BURGDORF

1. Bauabschnitt Fahrradstraße

Anbindung des neuen Standortes der RBG von Westen für den Radverkehr

Abschnitt Wallgartenstraße südl. Gartenstraße

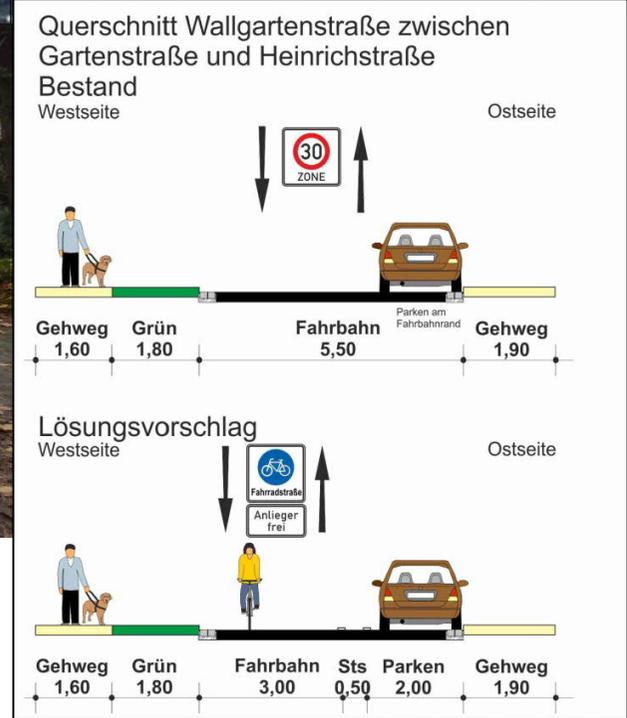
- erlaubt gefahrlose Begegnung 2 Fahrräder / 2 Fahrräder, Fahrrad / Pkw sowie Pkw / Pkw
- Erforderliche Breiten werden eingehalten
- im Begegnungsfall mit Pkw können Radfahrende ggf. nicht nebeneinanderfahren
- Zulässige Höchstgeschwindigkeit wird gegenüber der Bestandssituation von 20 auf 30 km/h angehoben

➡ Empfehlung SHP: So umsetzen!

Abschnitt Blücherstraße zwischen Heinrichstraße und Am Nassen Berg

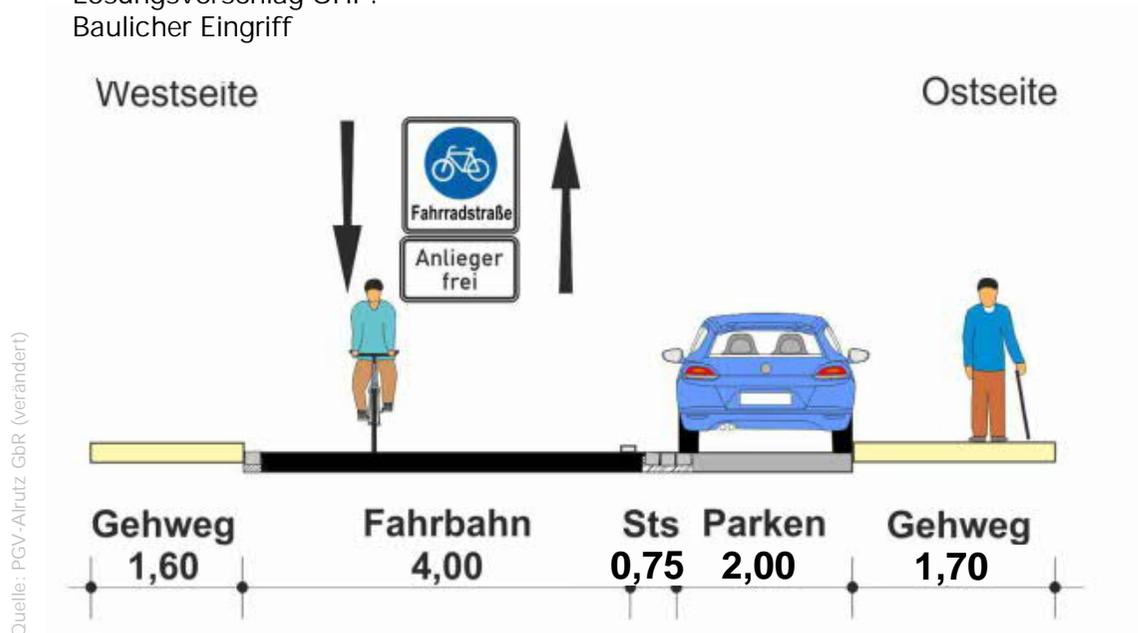
- Längsparkstände benötigen eine Breite von mindestens 2,00 m (derzeit baulich nicht gegeben)
- Der Sicherheitstrennstreifen sollte mit einer Mindestbreite von 75 cm neben der Parkstandbreite (von 2,00 m) markiert werden
- Die neben dem Sicherheitstrennstreifen resultierende Fahrbahnbreite beträgt dann nur 3,60 m
- Die zu empfehlende Mindestbreite einer Fahrradstraße von 4,00m wird unterschritten
- Der Begegnungsfall 2 Fahrräder / 2 Fahrräder ist nicht möglich
- Der Begegnungsfall Pkw / Pkw ist demnach eigentlich auch nicht möglich – dieser erfolgt im Bestand verkehrsunsicher (z.B. über den Gehweg)
- Der Begegnungsfall Pkw / Fahrrad ist demnach derzeit eigentlich auch nicht möglich und mit Einschränkungen verbunden

- Baulicher Eingriff: 4,00 m Fahrbahn, 75 cm Sicherheitstrennstreifen, 2,00 m Parkstände, östlichen Gehweg auf 1,70 m Breite verringern
- Alternative: Parkstände aufgeben und anders nutzen (z.B. Grünfläche), sodass ein Sicherheitstrennstreifen entfallen kann

Abschnitt Blücherstraße zwischen Am Nassen Berg und Papenkamp

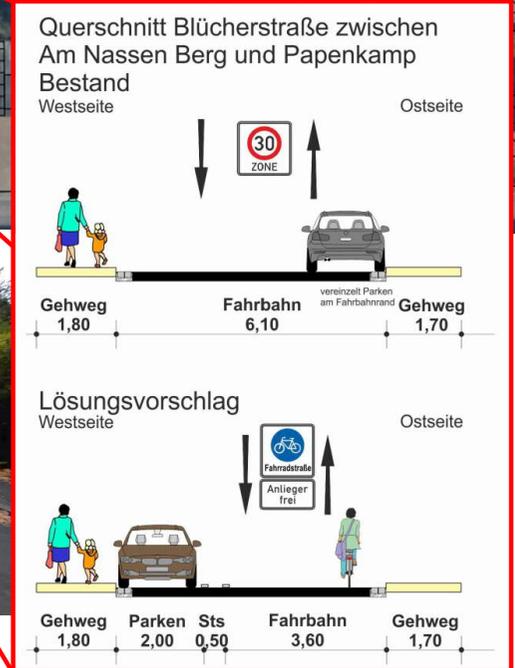
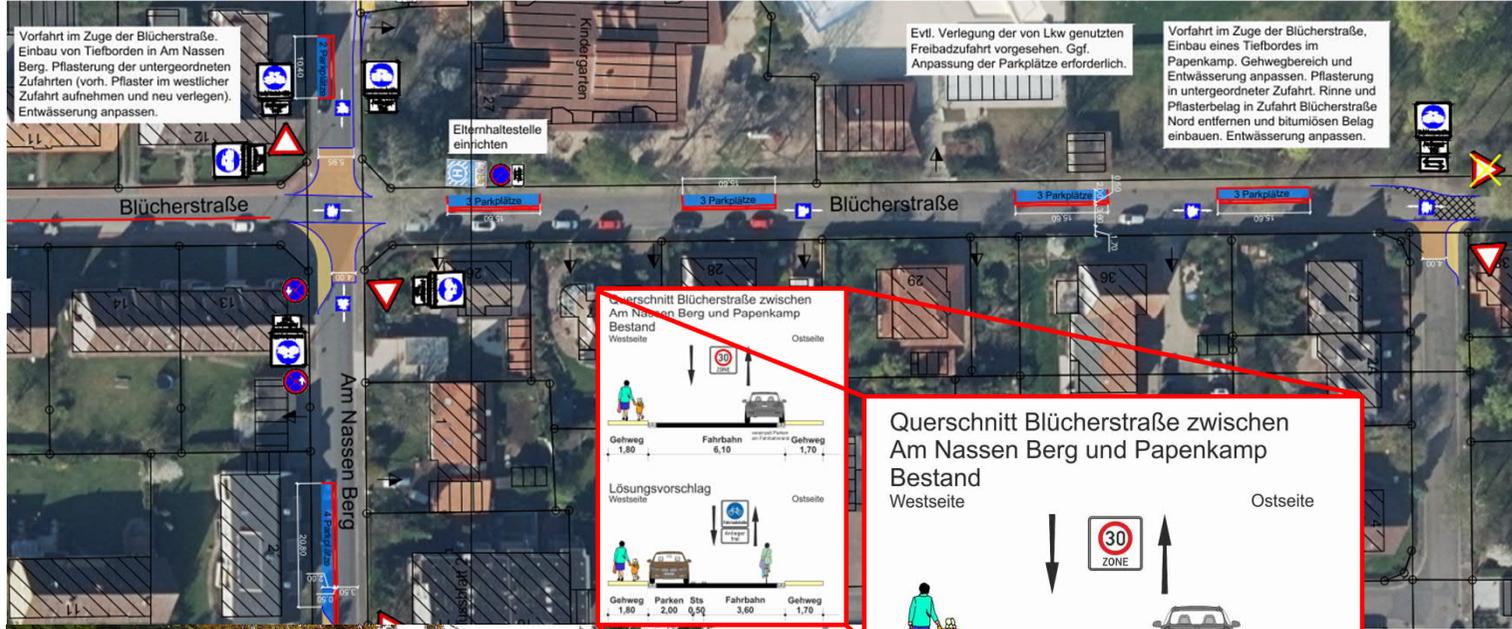
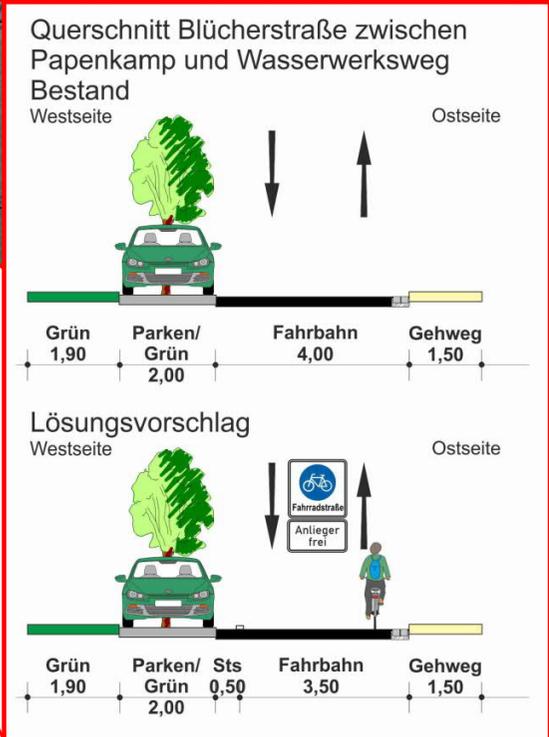
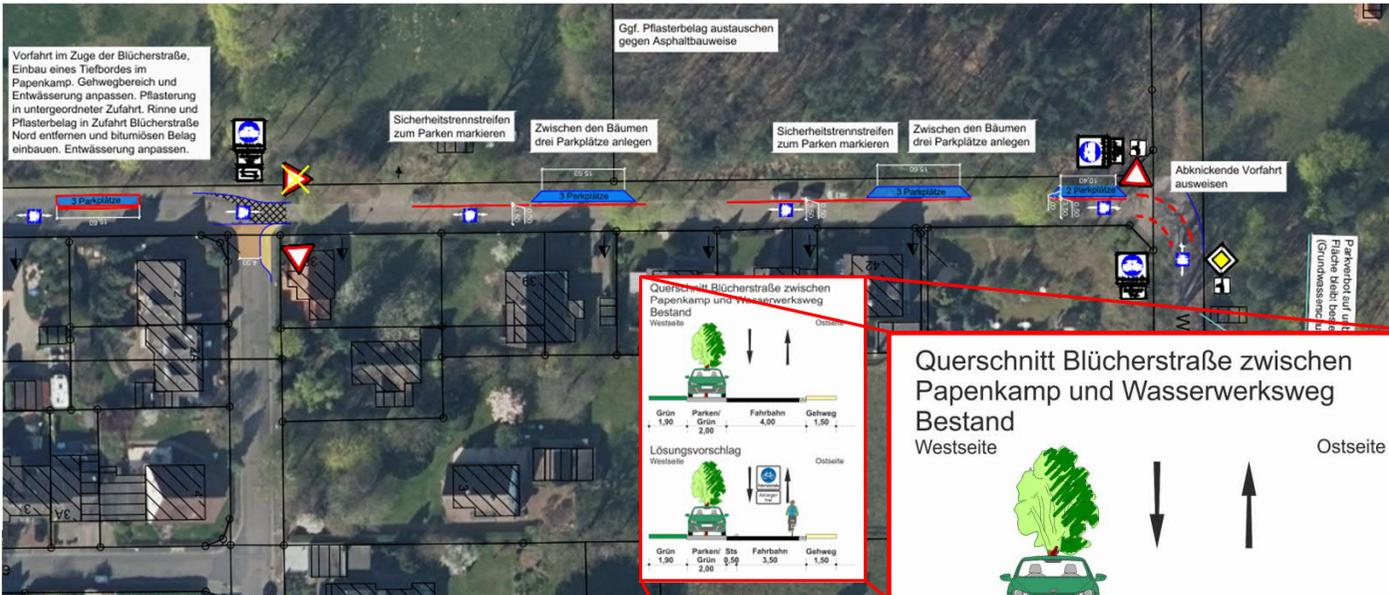
- Die zu empfehlende Mindestbreite von 4,00 m wird in Bereichen mit Längsstellplätzen nicht eingehalten
- Der vorgesehene Sicherheitstrennstreifen ist mit einer Breite von 50 cm zu schmal

➡ Empfehlung SHP: Auf Stellplätze verzichten!

Abschnitt Blücherstraße zwischen Papenkamp und Wasserwerksweg

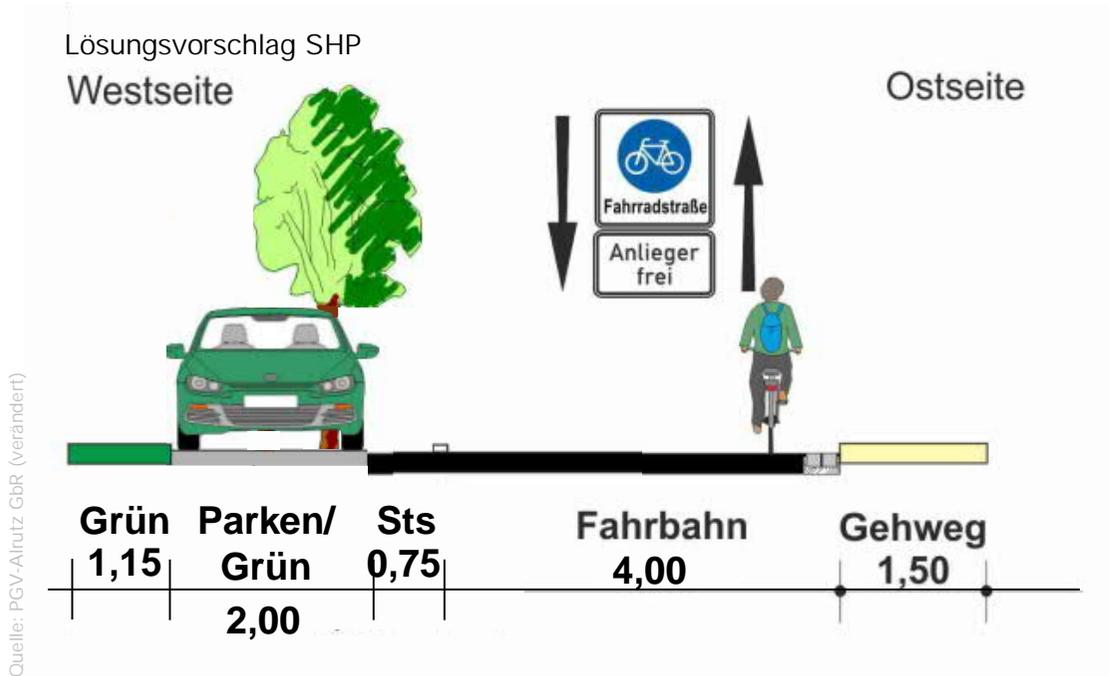
- Die zu empfehlende Mindestbreite von 4,00 m wird in Bereichen mit Längsstellplätzen nicht eingehalten
- Der vorgesehene Sicherheitstrennstreifen ist mit einer Breite von 50 cm zu schmal
- Der Begegnungsfall 2 Fahrräder / 2 Fahrräder ist nicht möglich
- Der Begegnungsfall Pkw / Pkw ist nicht möglich – dieser erfolgt im Bestand verkehrsunsicher
- Der Begegnungsfall Pkw / Fahrrad ist mit Einschränkungen verbunden

➔ Empfehlung SHP: Parkstände 75 cm von der Fahrbahn abrücken, sodass ein ausreichender Sicherheitstrennstreifen zur Verfügung steht!

Abschnitt Wasserwerksweg

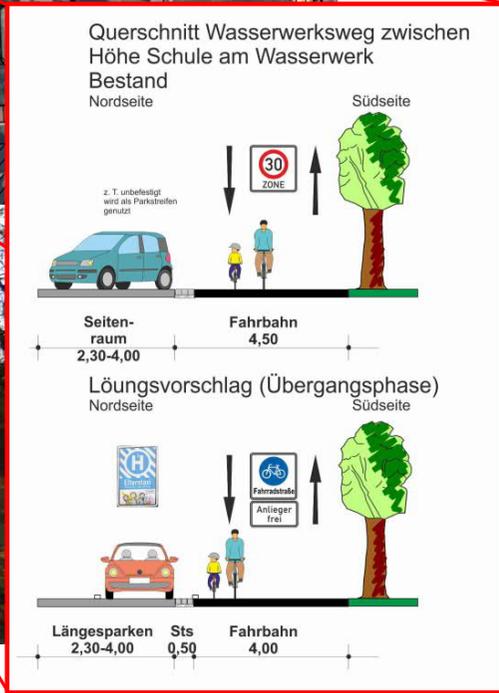
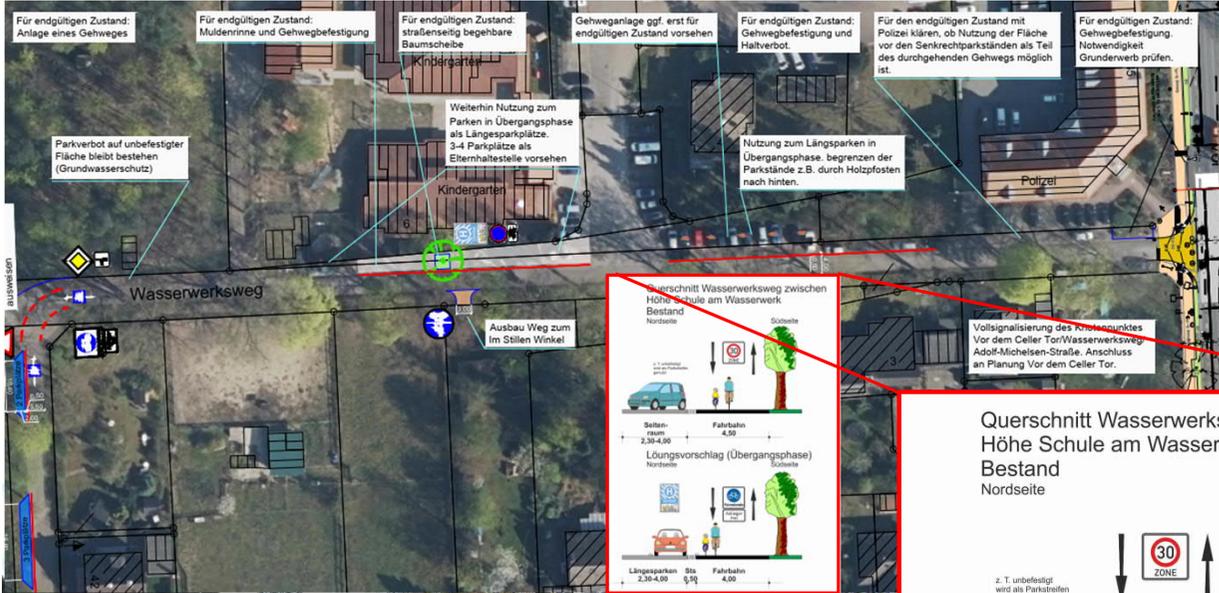
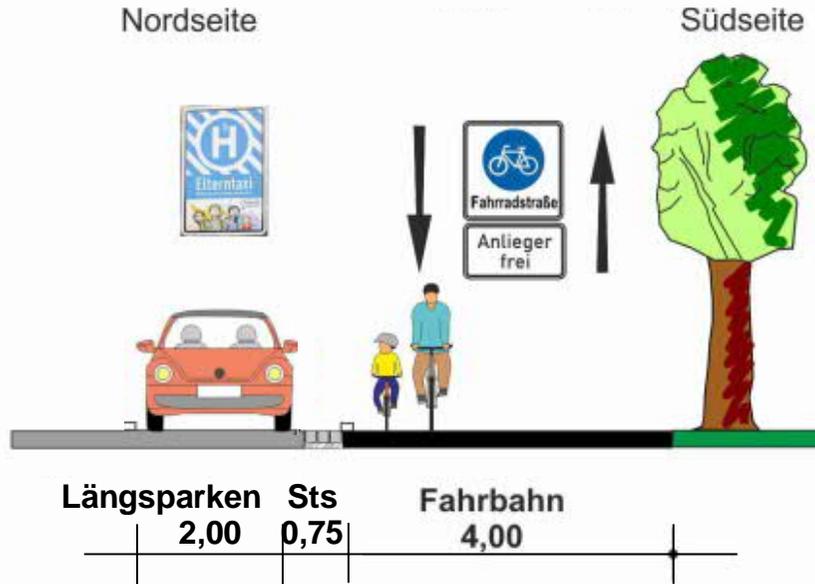
- Der vorgesehene Sicherheitstrennstreifen ist mit einer Breite von 50 cm zu schmal
- Die zu empfehlende Mindestbreite von 4,00 m wird in Bereichen mit Längsstellplätzen bei Anordnung eines 75 cm breiten Sicherheitstrennstreifens nicht eingehalten
- Der Begegnungsfall 2 Fahrräder / 2 Fahrräder ist nicht möglich
- Der Begegnungsfall Pkw / Pkw ist nicht möglich – dieser erfolgt im Bestand verkehrsunsicher

➔ Empfehlung SHP: Parkstände weitere 25 cm von der Fahrbahn abrücken, sodass ein ausreichender Sicherheitstrennstreifen zur Verfügung steht!

Abschnitt Am Nassen Berg

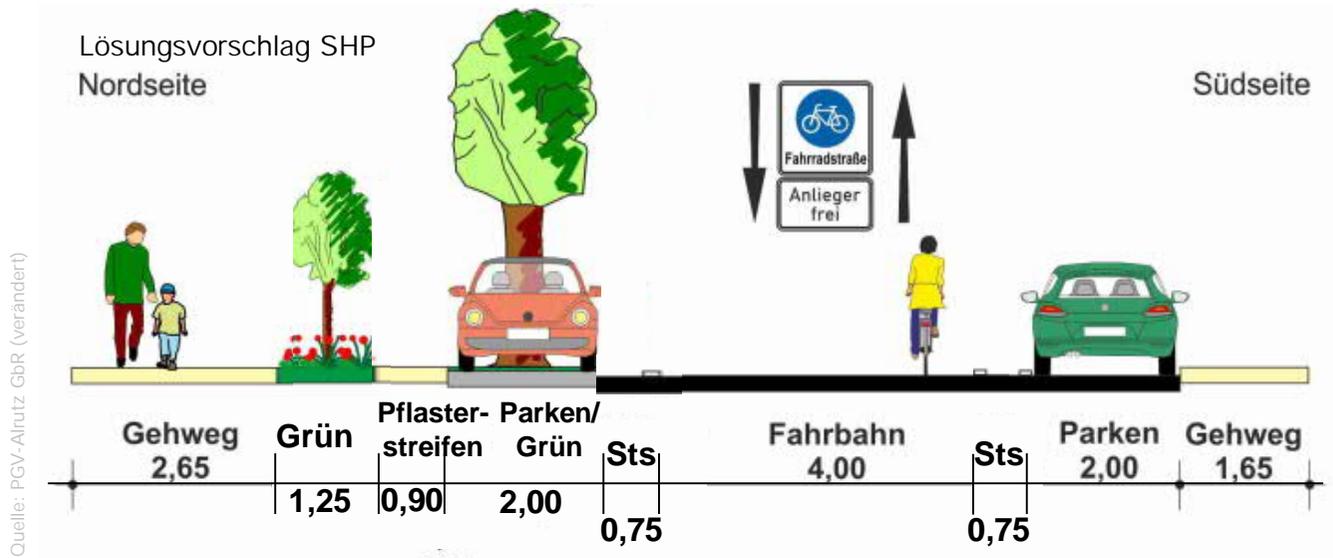
- Die vorgesehenen Sicherheitstrennstreifen sind mit einer Breite von 50 cm zu schmal
- Die zu empfehlende Mindestbreite von 4,00 m wird in Bereichen mit Längsstellplätzen bei Anordnung eines 75 cm breiten Sicherheitstrennstreifens nicht eingehalten

westlicher Abschnitt Höhe Schwimmbad: nördliche Parkstände weitere 50 cm von der Fahrbahn abrücken, sodass beidseitig ein ausreichender Sicherheitstrennstreifen angeordnet werden kann!

östlicher Abschnitt: Auf Stellplätze verzichten!

Abschnitt Läuferweg

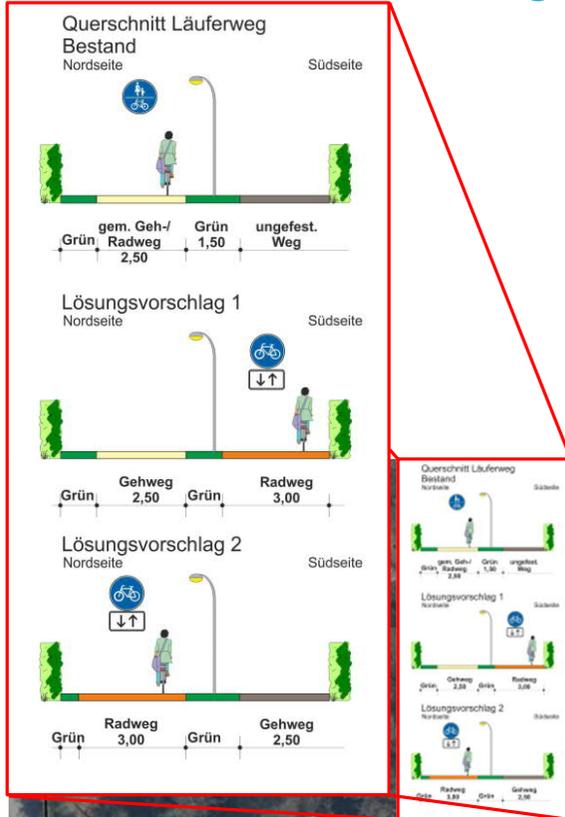
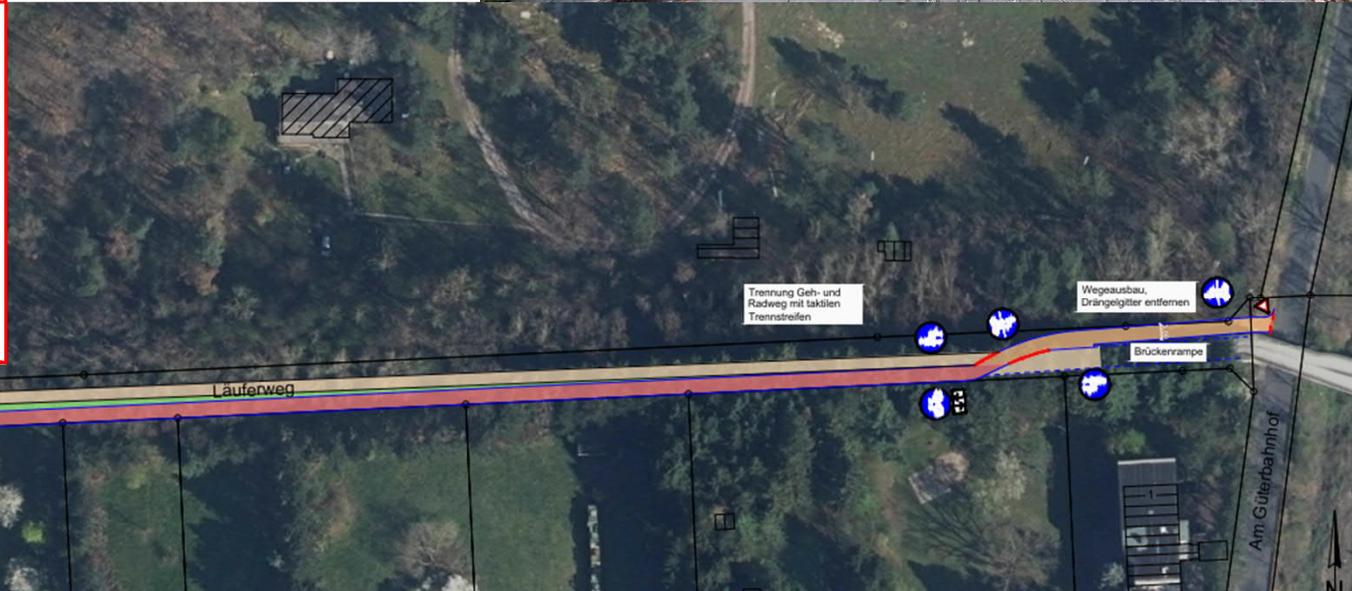
- Unübersichtliche Situation am Beginn der Brückenrampe
- Schlechte Erreichbarkeit des Spielplatzes am Marris-Mühlen-Weg für den Fußverkehr

➔ Empfehlung SHP: Verflechtungsbereiche zur gemeinsamen Nutzung durch Fuß- und Radverkehr im Bereich des Spielplatzes und vor der Brücke!
